Modulo per la presentazione delle osservazioni per i piani/programmi/progetti sottoposti a procedimenti di valutazione ambientale di competenza statale

Progetto per la realizzazione di un impianto per la produzione di energia elettrica da fonte rinnovabile eolica, costituito da 9 aerogeneratori, ciascuno di potenza nominale pari a 6,2 MW, per una potenza complessiva di 55,80 MW e da un sistema di accumulo da 15 MW, in località "Poggio dell'Oro" nel comune di Tuscania (VT) e opere connesse anche nel comune di Tarquinia (VT) - Documentazione - Valutazioni e Autorizzazioni Ambientali - VAS - VIA - AIA (mite.gov.it) - Codice procedura (ID_VIP/ID_MATTM): 8749

OSSERVAZIONE 1:

Abbildung 7: Trefferhäufigkeiten [1/m²] bei Rotorblattbruch. Rotorblattradius schwarz gestrichelt.

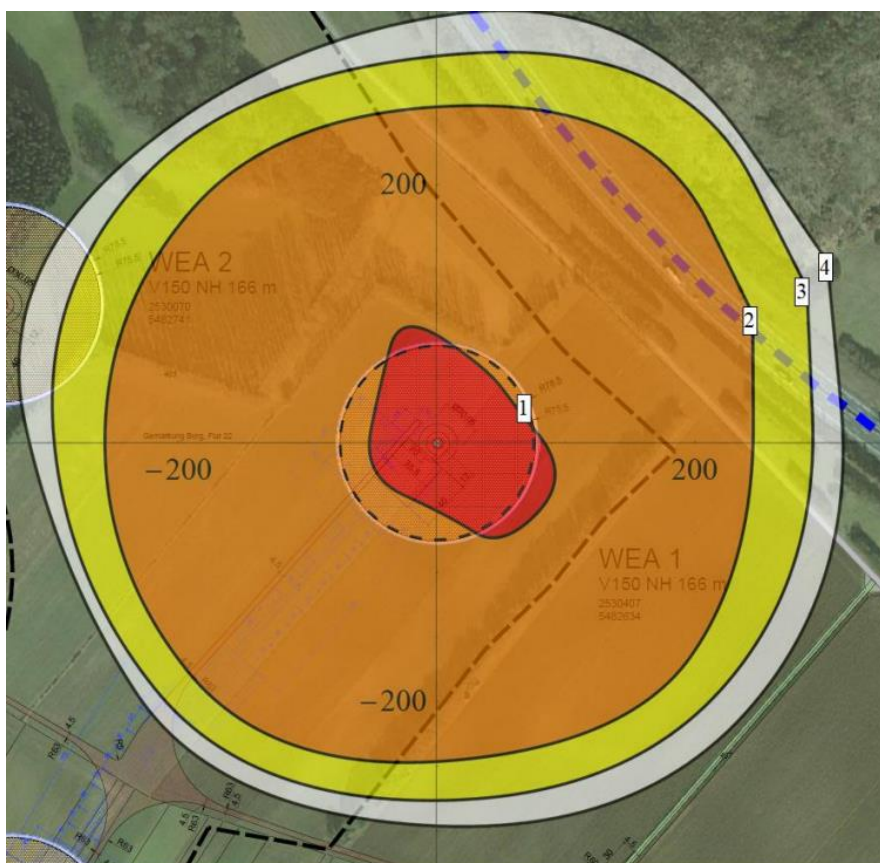
Lo studio di impatto ambientale tratta tale rischio (C 14 Relazione Gittata Massima, codice elaborato DC23035D-C14)) in modo semplicistico e adducendo riferimenti bibliografici vetusti,

mentre lo standard internazionale attuale di trattamento ingegneristico consiste in simulazioni numeriche, dove si tiene conto anche delle condizioni di ventosità. Un esempio tratto da ([Gutachtliche Stellungnahme \(uvp-verbund.de\)](http://www.uvp-verbund.de)), p. 26) per un aerogeneratore comparabile a quello da progetto, illustra il fatto, che il rischio reale è molto più importante di quanto riportato nello studio di impatto ambientale sotto esame.

Esempio per il trattamento del rischio per la salute umana dal distacco di pezzi di una pala. La zona arancione è quella da considerare da “zona di rispetto”, dove non si dovrebbero trovare luoghi di frequentazione quotidiana dall’uomo (abitazioni, luoghi di lavoro, strade, linee di ferrovia ...).

In conclusione, è necessario analizzare il rischio per la salute pubblica da rottura e distacco di una pala, da distacco di pezzi di una pala e da ribaltamento della turbina con procedimenti ingegneristici aggiornati e rivalutare le posizioni degli aerogeneratori.

Analizzare il rischio per la salute pubblica da rottura o distacco di una pala e da ribaltamento della turbina con procedimenti ingegneristici aggiornati e rivalutare le posizioni degli aerogeneratori.
